Direction régionale Bretagne

Objet : Projet d'aménagement sur la centrale hydroélectrique de Belle Poule

« Projet d'aménagement sur la centrale hydroélectrique de Belle Poule – SAS RoboHydro – SEGI – juin 2020 ».

Figure 1 : localisation de la passe à anguilles projetée au droit du barrage de Belle-Poule.

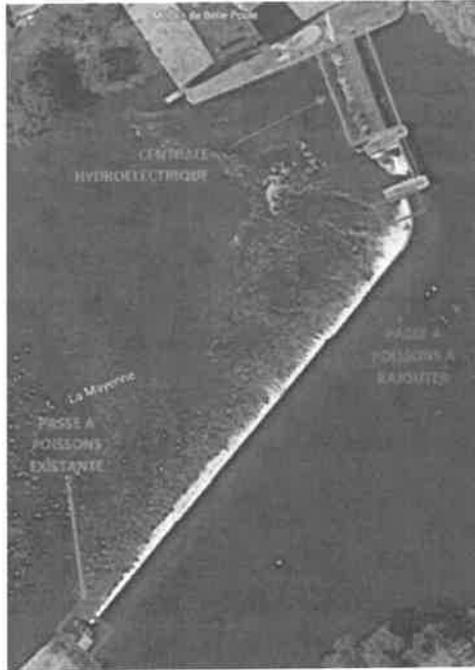
Du fait du débit turbiné en rive droite, il est prévu de construire une passe à anguilles en rive droite (figure 1).

Il est recommandé d'implanter les passes à anguilles en berge et l'entrée piscicole de la rampe risque d'être en partie masquée par le débit transitant par la centrale hydroélectrique.

⇒ **Il serait préférable d'implanter la rampe en berge droite.** Toutefois, comme indiqué précédemment, d'autres sites ont déjà été équipés de cette manière en aval, car les contraintes de génie civil empêchaient cette implantation optimale. Cette implantation

est donc acceptable.
